OGGETTO: [ID_VIP: 9515] Istanza per l'avvio della procedura di verifica di ottemperanza alle condizioni ambientali n.1 e n.2, contenute nel parere della Commissione Tecnica di Verifica dell'Impatto Ambientale VIA e VAS n.514 del 20 giugno 2022, allegato al Decreto di compatibilità ambientale DM n.181 del 09 agosto 2022, ai sensi dell'art. 28 del D.Lgs.152/2006, relativa al progetto "Intervento di efficientamento energetico con miglioramento ambientale della centrale Cogenio presso lo stabilimento Pilkington di San Salvo (CH)".

OGGETTO: Richiesta regionale acquisita al Protocollo ARTA con n. 42680 del 12/09/2022.

Comunicazione di modifica non sostanziale dell'AIA n°164 del 30/06/2010

Valutazioni tecniche

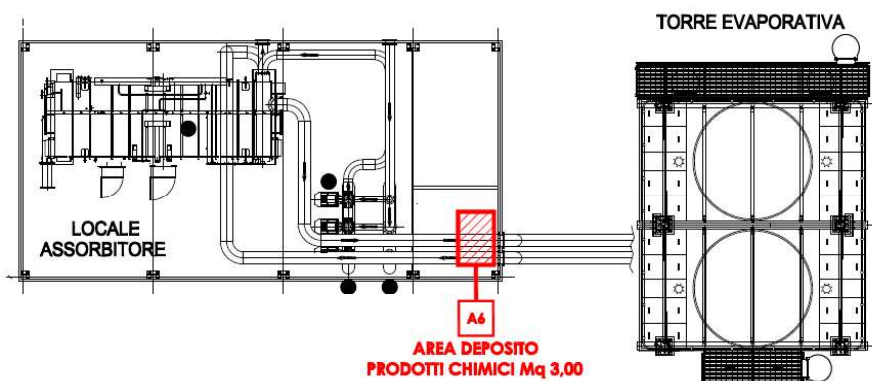
- descrivere le modalità di stoccaggio delle materie prime e dei relativi bacini di contenimento, nonché le modalità di contenimento delle sostanze chimiche presenti nell'assorbitore.

La Ditta ha inviato un aggiornamento dell'elaborato "C.2a – Planimetria Deposito Chimici Assorbitore" con la nuova collocazione scelta per il deposito delle materie prime e ha descritto le modalità di stoccaggio delle stesse, specificando che:

I serbatoi per lo stoccaggio delle materie prime saranno ubicati all'interno di un locale tecnico in prossimità della torre evaporativa e ciascun serbatoio sarà fornito di una relativa vasca di contenimento di capacità pari al 100% del volume stoccato nel serbatoio stesso. Tali accorgimenti sono atti a garantire che non vi siano sversamenti accidentali delle materie prime stoccate.

- ⇒ E' necessario garantire che il cabinato, dotato di base impermeabilizzata, sia atto a contenere tutto il volume di bromuro di litio contenuto all'interno dell'assorbitore in caso di rilascio.
- ⇒ Si ritiene inoltre che la Ditta debba disporre di dispositivi idonei a chiudere tempestivamente le caditoie e di materiale assorbente, da utilizzarsi in caso di sversamenti accidentali sul piazzale di movimentazione, in modo da scongiurare il rischio che sostanze inquinanti confluiscano nella rete fognaria.
